令和7年度 時津町 通学路交通安全プログラム合同点検
青雲学園

安全対策箇所一覧表

青雲学園

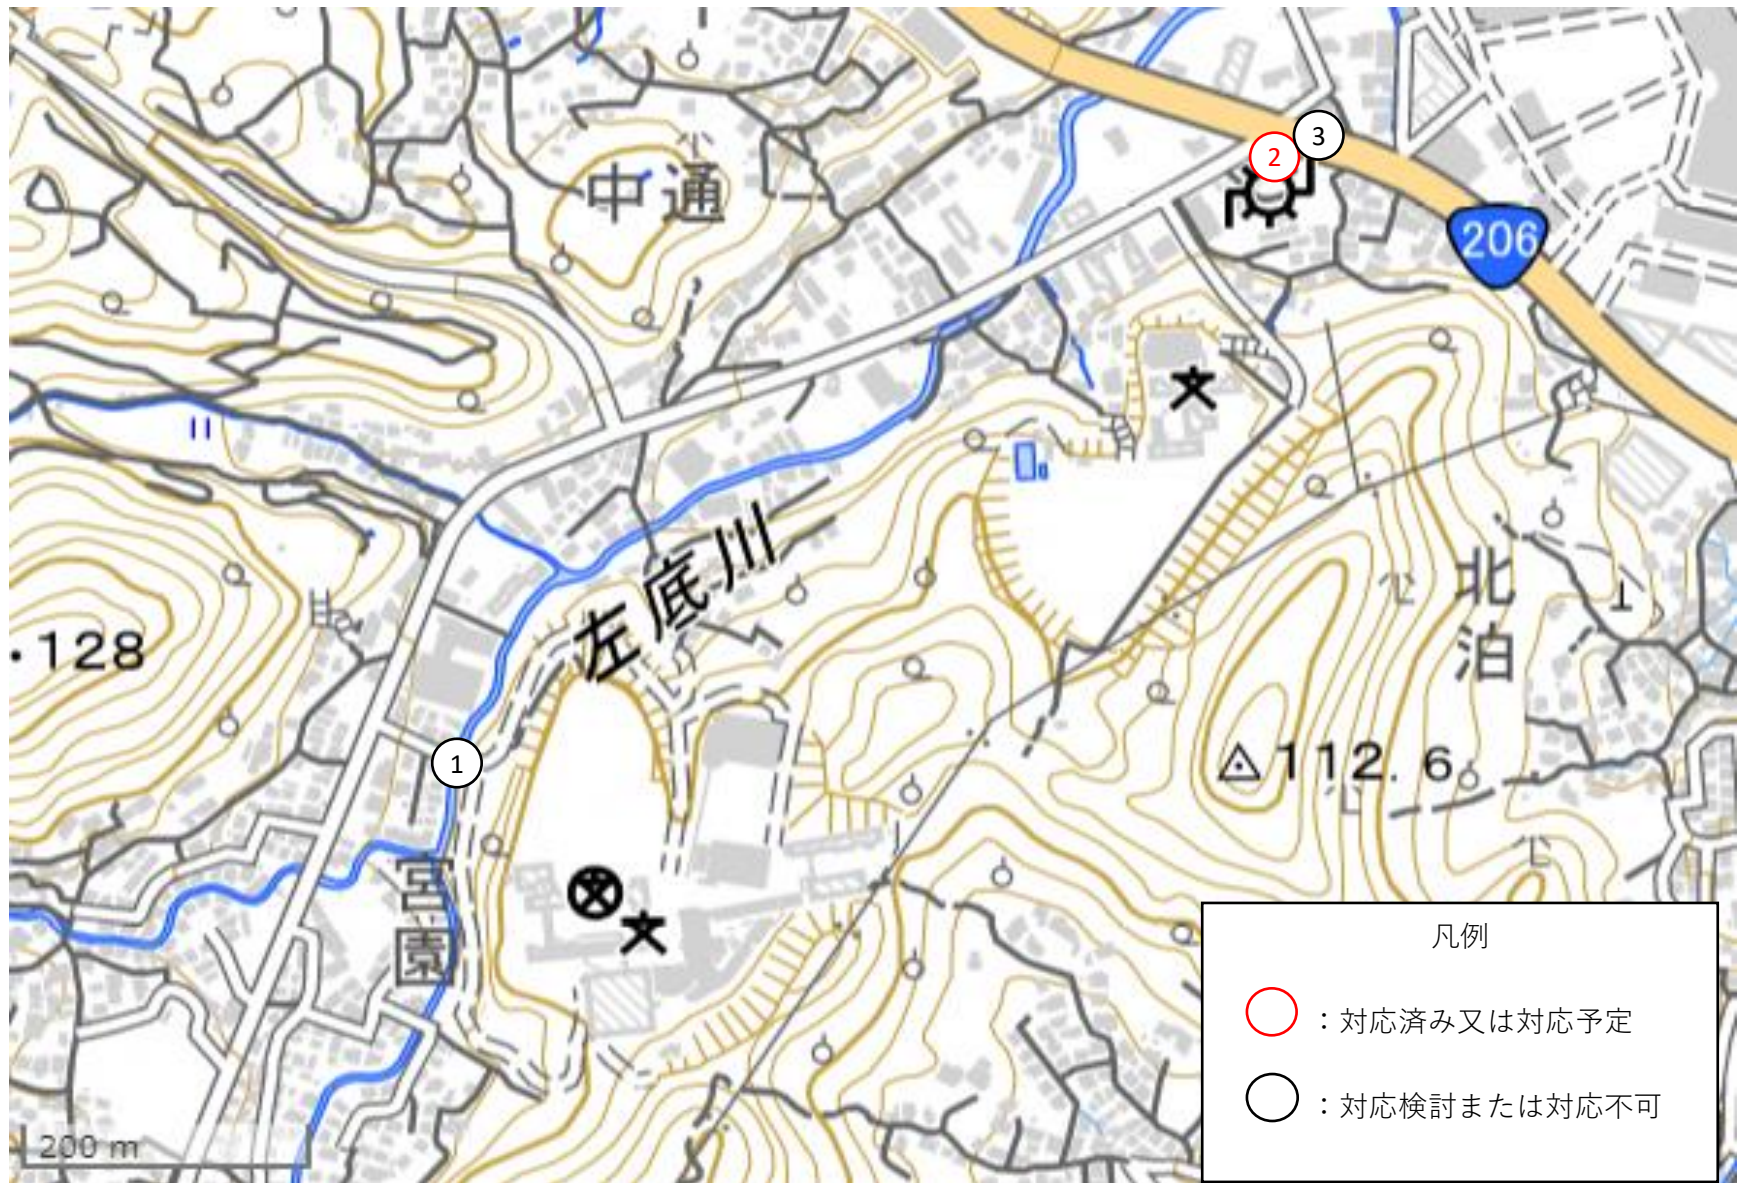
No.	①		対応不要	
場所:	町道青雲線		→	(時津町都市整備課) 車道高と歩道高を同じにした場合、橋架の強度が不足するため対応不可。
要望内容:				
歩道撤去、路側帯の設置 生徒が写真左側の歩道部分を通ろうと道路を横切するため危険。歩道部分を道路と同じ高さにした上で、写真右側に路側帯を引くことで生徒の道路の横断を防ぎたい。
